# 改善箇所説明図

ステアリングコラムコントロールモジュール

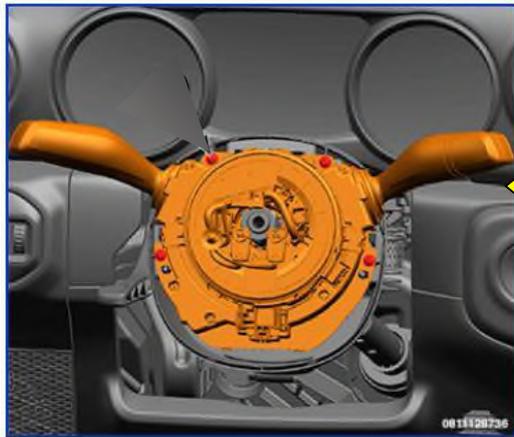
注:  対策を施す部位を示す

ステアリングコラムコントロールモジュールにおいて、製造工程が不適切なため、電気回路の接合が不十分な箇所がある。そのため、当該箇所が導通不良となり、エアバッグ警告灯が点灯するおそれがあり、最悪の場合、前面衝突時に運転席エアバッグが展開しない。

全車両、ステアリングコラムコントロールモジュールのシリアル番号が不具合品に該当するか診断機で確認する。該当する場合は、ステアリングコラムコントロールモジュールを良品に交換する。

識別 : 運転者席側ドアロック・ストライカ付近に当該リコールの識別ステッカを貼付する。
